COMUNE DI GENOVA

[ID: 7834] Comune di Genova. Waterfront di Levante: canaletto e canale principale. Decreto “VIA” n. 163 del 29/04/2021

CONTRODEDUZIONI COMUNE DI GENOVA AL PARERE CTVA N. 460 DEL 6 APRILE 2022 contenuto nel Decreto “Condizione ambientale lett. A) n. 1_Verifica di ottemperanza ai sensi dell’articolo 28 del D.Lgs. 152/2006 e ss.mm.ii.” n. 58 del 10/05/2022

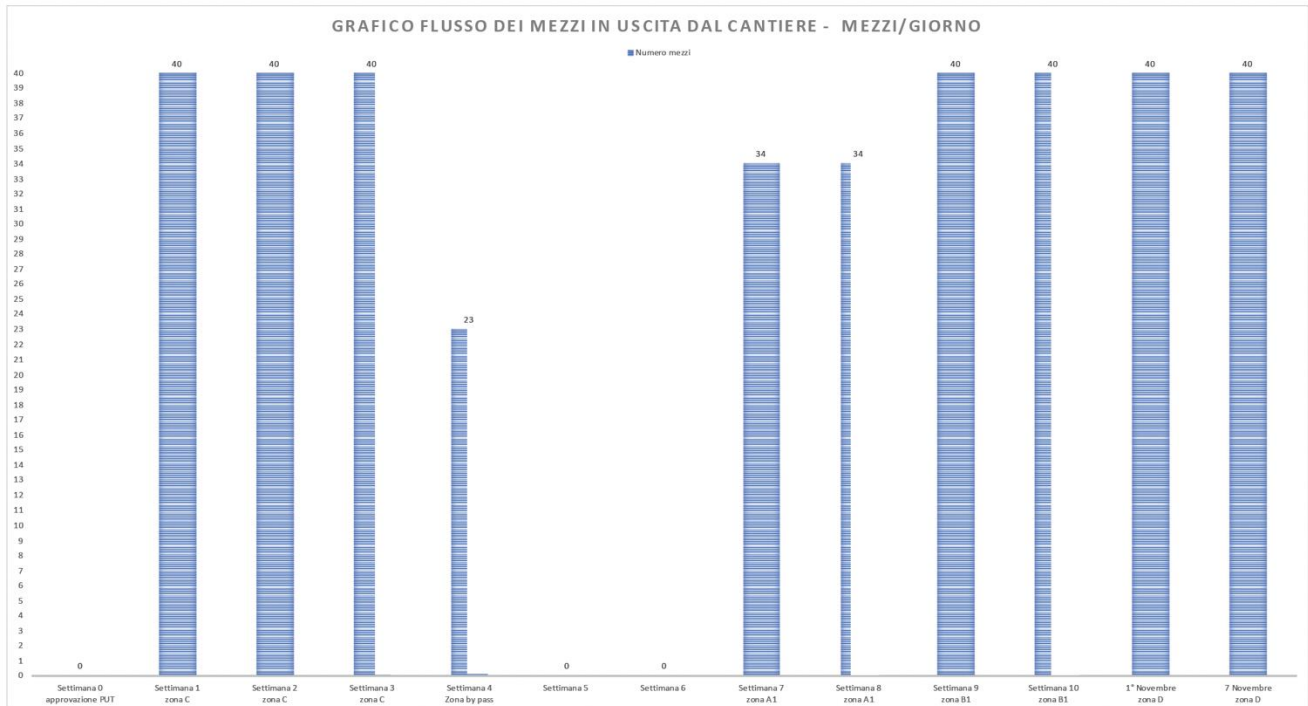
CTVA non sono stati forniti riscontri da parte del Proponente circa le altre richieste contenute nella condizione ambientale 1, nei punti d), ossia quelle connesse alle necessità di: "fornire un piano di circolazione dei mezzi d'opera con i relativi dettagli operativi (percorsi impegnati, tipo di mezzi, volume di traffico, calendario e orari di transito, percorsi di attraversamento delle aree urbanizzate, ecc.)" (lettera d).

Per quanto riguarda i dettagli operativi precisiamo come, alla luce delle scelte adottate, il flusso del traffico in uscita dal cantiere, in dimensioni ridotte rispetto a quanto definito dal progetto definitivo per l'utilizzo dei mezzi di trasporto maggiormente capienti, verrà concentrato nelle due fasce di orario a minor impatto sul traffico cittadino ovvero, per la prima fascia, tra le 6,00 e le 7,30 del mattino e per la seconda fascia, tra le 13,00 e le 14,30. Questa programmazione consente il duplice obiettivo di limitare gli impatti ambientali e sul traffico, migliorando la produttività del trasporto.

Per quanto concerne il numero dei mezzi impiegati lo stesso dipende dal tempo previsto per lo scavo e il relativo trasporto in funzione della quantità di terreno prevista per quella singola fase. In particolare (vedi cronoprogramma dei lavori);

Voce 64 – zona C – a partire dall'autorizzazione del PUT- quota parte da 0,00 a – 3,50 – n. 40 mezzi/giorno per 16 giorni/6 giorni sett. (mc. 13.000);

Voce 72 – zona by pass – a partire dalla 4 settimana - quota parte – n. 23 mezzi/giorno per 4 giorni (mc. 2.000);

Voce 82 – zona A1 – a partire dalla 7 settimana -quota parte da 0,00 a – 3,50 – n. 34 mezzi/giorno per 7 giorni (mc. 5.000);

Voce 83 – zona B1 – a partire dalla 9 settimana - quota parte da 0,00 a - 3,50 – 40 mezzi/giorno per 10 giorni (mc. 8.000);

Voce 98 – zona D – a partire dal 1° novembre 2022 - quota parte da 0,00 a – 3,50 – 40 mezzi/giorno per 12 giorni (mc. 10.000).

8.9 APPROVVIGIONAMENTO DEI MATERIALI

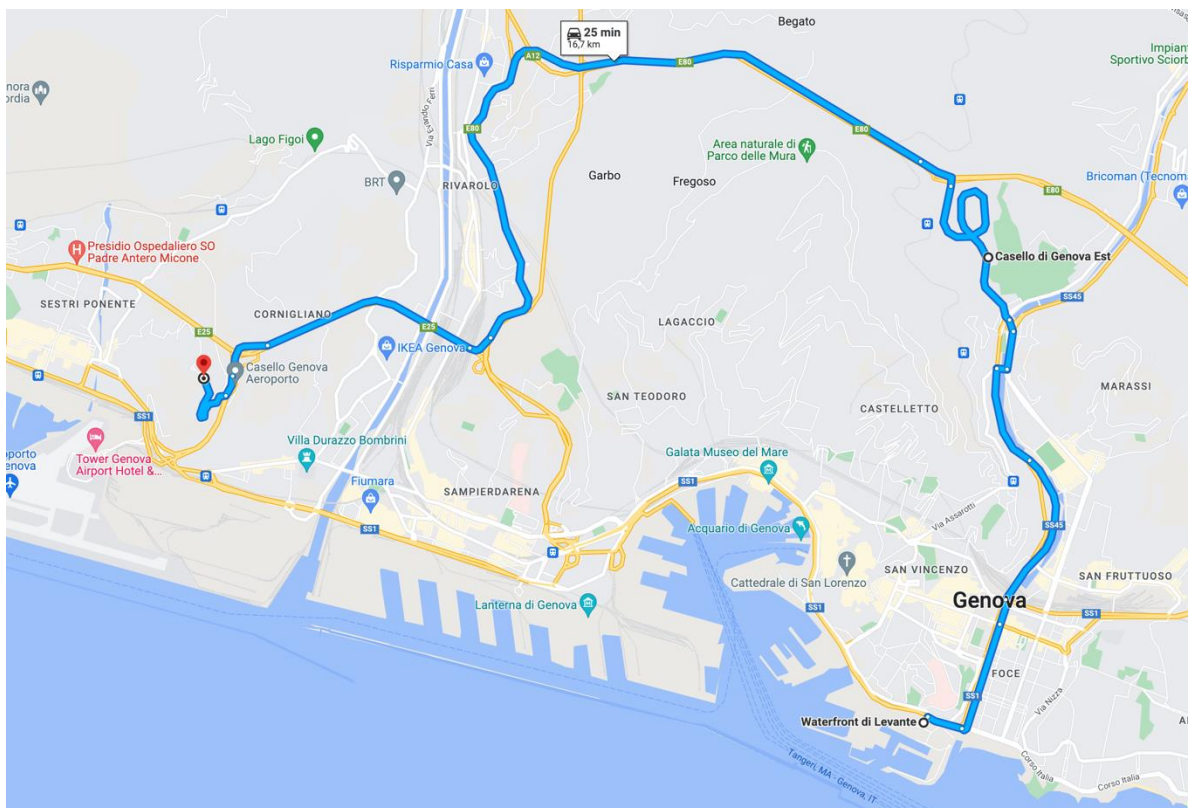
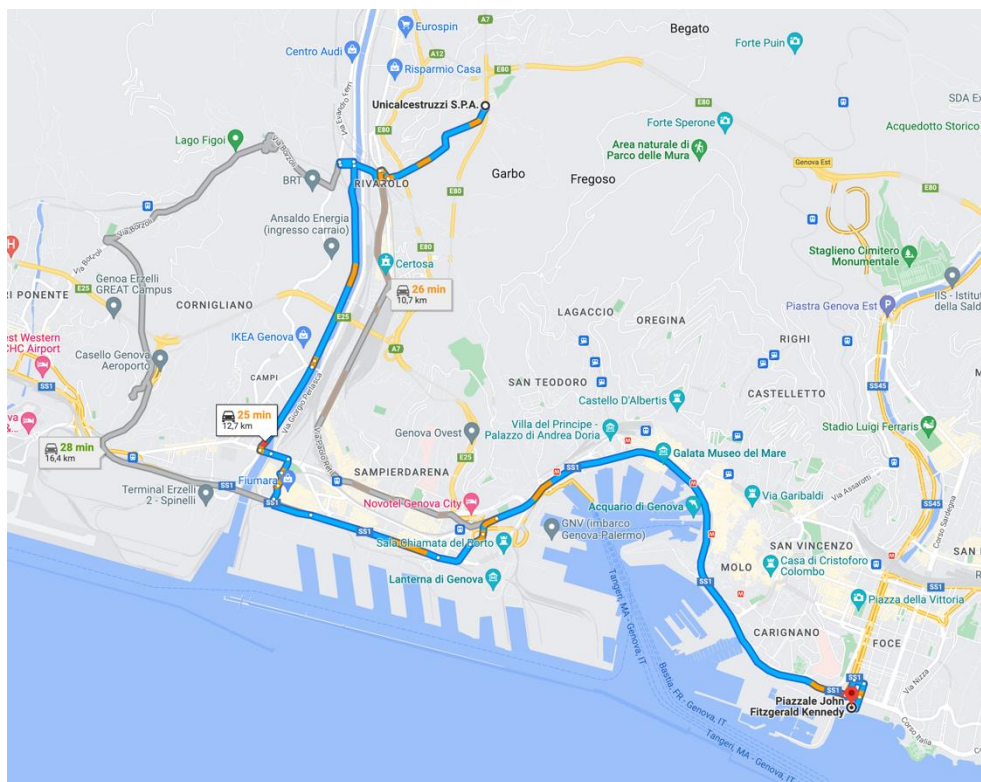
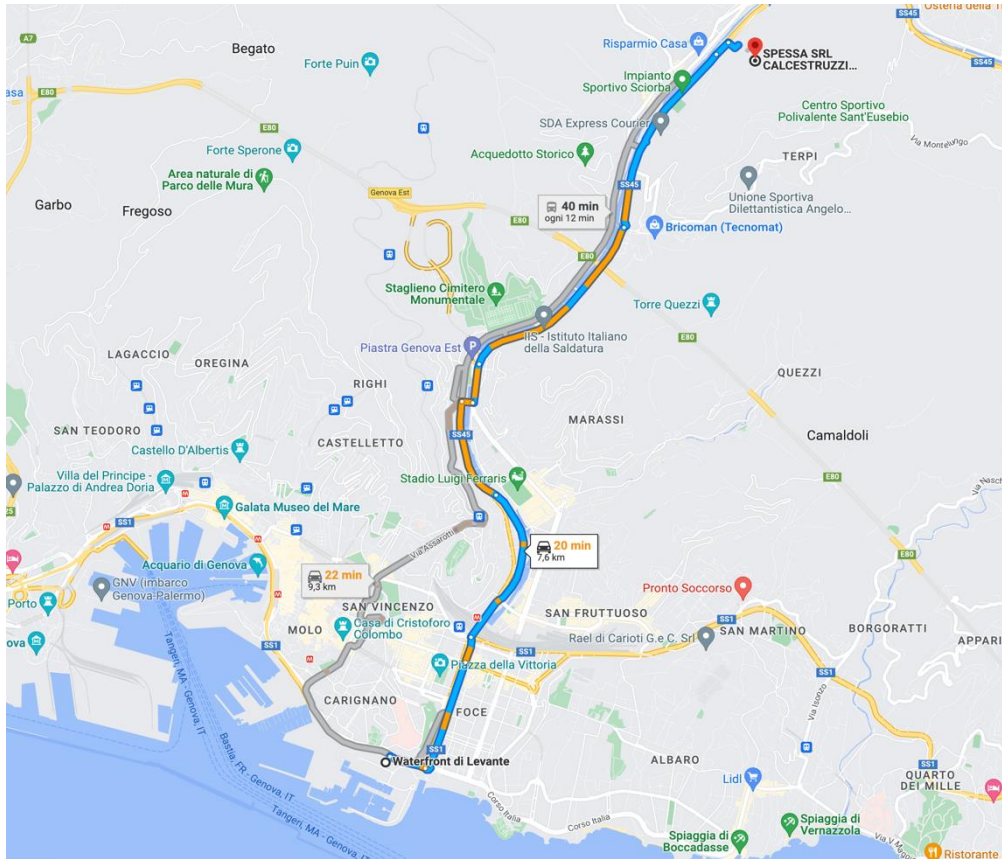
CTVA *non sono stati forniti riscontri da parte del Proponente circa le altre richieste contenute nella condizione ambientale 1, nei punti e), ossia quelle connesse alle necessità di: "stimare, sulla base dei percorsi ridefiniti per l'approvvigionamento e smaltimento dei materiali, l'incidenza dell'entità dei flussi di traffico dei mezzi di cantiere sulla pubblica viabilità, nonché l'impatto che essi hanno sul traffico e sui recettori (approfondendo l'analisi e la stima quantitativa delle emissioni) (lettera e).*

I principali materiali necessari alla costruzione dell'opera sono costituiti dal calcestruzzo preconfezionato e dall'acciaio d'armatura presagomato, oltre ad altri materiali che comportano un flusso di mezzi non significativo (complessivamente stimabile in un mezzo d'opera al giorno).

Nello specifico il calcestruzzo necessario per la realizzazione delle paratie di pali secanti e delle travi in c.a risulta pari a circa mc. 9.000,00 mentre il ferro di armatura risulta pari a kg. 600.000.

Il programma dei lavori prevede una durata delle già menzionate opere di circa 6/7 mesi e conseguentemente un flusso di mezzi d'opera (autobetoniere e autoarticolati) medio pari a 5/6 mezzi giorno, provenienti dai diversi centri di produzione situati nel territorio genovese (per i calcestruzzi UNICAL e SPESSA – per il ferro ITALFERRO).

Percorso su SS1
